Bebauungsplan Nr.209**„Krückenkrug/Brandenburger Weg“**

erneute und eingeschränkte Behördenbeteiligung gemäß
§ 4a Abs. 3 Baugesetzbuch (BauGB)

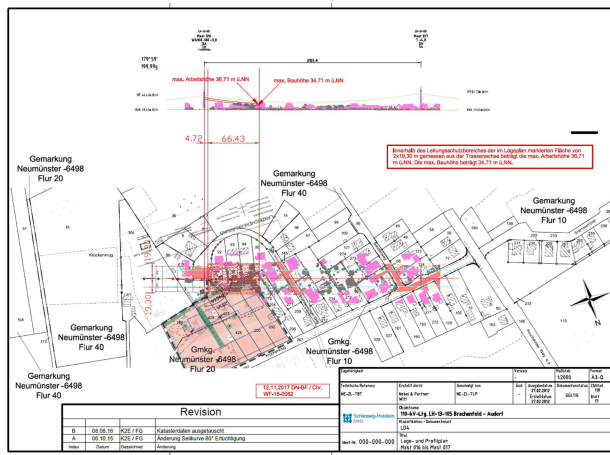
2. Rahmenbedingungen Innerhalb des Leitungsschutzbereiches unterliegen die maximalen Arbeits- und Bauhöhen einer Begrenzung. Grundsätzlich müssen jegliche Baumaßnahmen innerhalb des Leitungsschutzbereiches durch die Schleswig-Holstein Netz genehmigt werden. Die Breite des Leitungsschutzbereiches für die 110 kV Freileitung beträgt ca. 60,00 m, d. h. jeweils ca. 30,00 m von der Leitungsachse nach beiden Seiten. Grundlage für diese Stellungnahme ist aber die individuelle Schutzbereichsbreite des betroffenen Mastfeldes, in dem Ihr Bauvorhaben liegt. Ein Mastfeld umfasst die Fläche zwischen zwei Freileitungsmasten, welche von den Seilen überspannt wird im ruhenden und ausgeschwungenen Zustand der Seile zuzüglich eines seitlichen Schutzabstandes von 3 m bei 110 kV Leitungen. Soweit die Ausführung von Arbeiten im Leitungsschutzbereich der 110 kV Freileitung erfolgen sollen oder dafür in diesen eingedungen werden kann, ist der nach DIN VDE 0105-100 Tab 103 – Annäherungszone, Schutzabstände bei Bauarbeiten und sonstigen nichtelektrotechnischen Arbeiten vorgeschriebene Mindestabstand von 3 m zu den unter 110.000 Volt stehender Leiterseilen jederzeit, d. h. auch im ungünstigsten Fall bei ausgeschwungenen Seilen, einzuhalten, um eine elektrische Gefährdung und damit elektrische Unfälle zu vermeiden. Gerade bei Freileitungen sind zu den möglichen Ausschwingbewegungen der Leiterseile auch jede Bewegung oder Verlagerung, jedes Ausschwingen, Wegschnellen oder Herunterfallen von Gegenständen, Lasten, Trag- und Lastaufnahmemitteln mit in Betracht zu ziehen. Wir empfehlen, dieses bereits bei der Bauplanung zu berücksichtigen (z.B. bei der Errichtung einer Halle oder Arbeiten vor Ort mittels Kran). Reicht der Antragsteller den Lageplan mit exakter Lage des Bauvorhabens und gegebenenfalls schon vorhandenen Bauzeichnungen der Maßnahme (Profilpläne) ein, werden von der Schleswig-Holstein Netz, Abteilung Team Freileitung (DN-BF), die maximalen Arbeits- und Bauhöhen in dem entsprechenden Leitungsschutzbereich der 110 kV Freileitung ermittelt und in unserem Lage-/Profilplan des Leitungsabschnittes der 110 kV Freileitung angegeben. Dieser um das Bauvorhaben ergänzte Lage-/Profilplan des Leitungsabschnittes ist als Anhang wesentlicher Bestandteil der Stellungnahme. Bitte beachten Sie, dass die Angaben in „über Normal-Null“ (ü. NN) angegeben sind. 2) Arbeiten in der Nähe der 110 kV Freileitung Für eine Einweisung des für jede Baustelle	<u>Wird berücksichtigt</u> Unter „Hinweise“ findet sich ein entsprechender Absatz im Bebauungsplan. <u>Wird berücksichtigt</u> Unter „Hinweise“ findet sich ein Absatz im Bebauungsplan. Auf Grundlage der der Stellungnahme angehängten Pläne wurden die Leitungsschutzbereiche von 19,3 m und 16,6 m in der Planzeichnung des Bebauungsplanes angepasst . <u>Wird berücksichtigt</u> Ein Hinweis zu Ausführungsarbeiten findet sich unter „Hinweise“ im Bebauungsplan. <u>Wird berücksichtigt</u> Ein Hinweis zu Ausführungsarbeiten unter Angabe u.a. der maximalen Arbeits- und Bauhöhe findet sich unter „Hinweise“ im Bebauungsplan. <u>Kenntnisnahme</u>
